DÉMOLITION - RECONSTRUCTION DE L'ÉTABLISSEMENT PÉNITENTIAIRE DES BAUMETTES 3

PIÈCE E	RÉPONSE A L'AVIS DE L'AUTORITÉ ENVIRONNEMENTALE
---------	---

**RÉPONSES DU MAÎTRE D'OUVRAGE À
L'AVIS DE L'AUTORITÉ ENVIRONNEMENTALE
du 3 février 2021**

FIGURE 1 : ZONAGE DU PLUI – EXTRAIT PLANCHE CENTRE 62

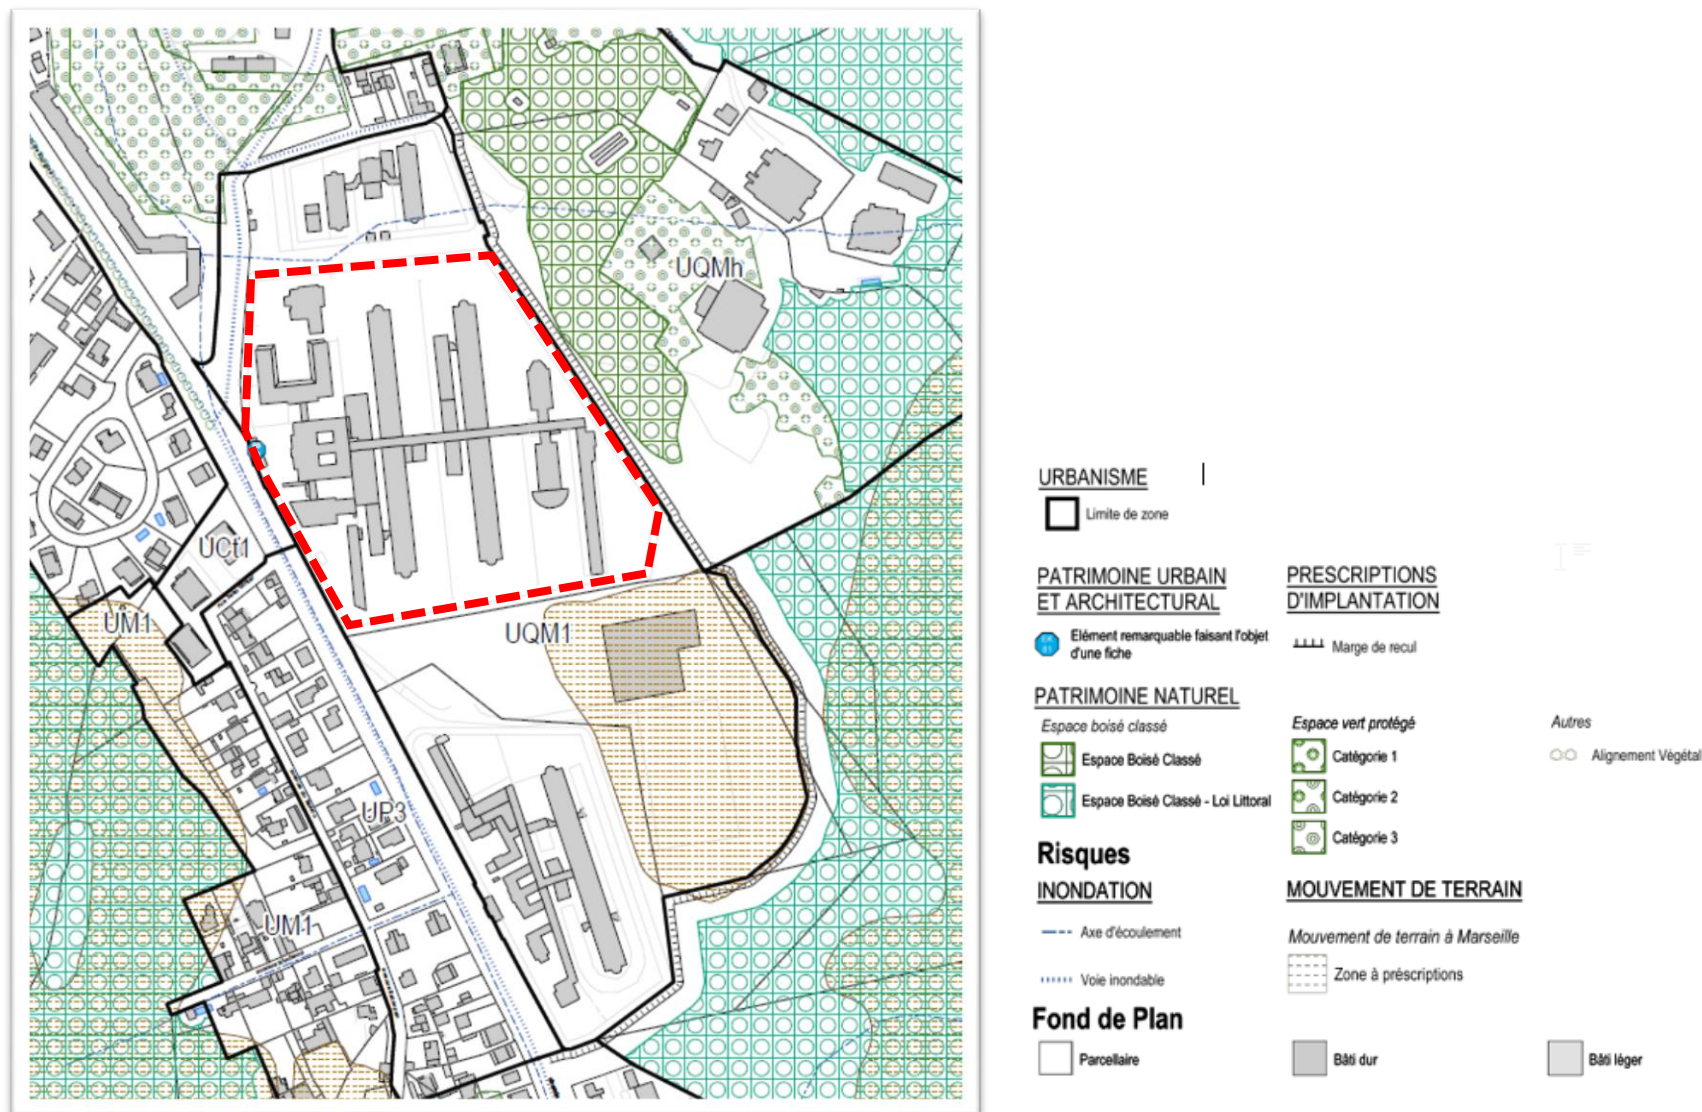
Sur la forme, les tableaux de synthèse insérés dans le dossier facilitent la lecture du dossier. Une amélioration des figures reste souhaitable, en situant systématiquement la zone du projet sur les cartographies présentées (par exemple p. 164 sur le PLUi), et en améliorant la résolution des images pour qu'elles paraissent plus nettes (par exemple pages 205, 217).

D'ores et déjà, l'extrait du plan de zonage du PLUi est complété avec l'indication de la zone du projet. Il est présenté en page suivante.
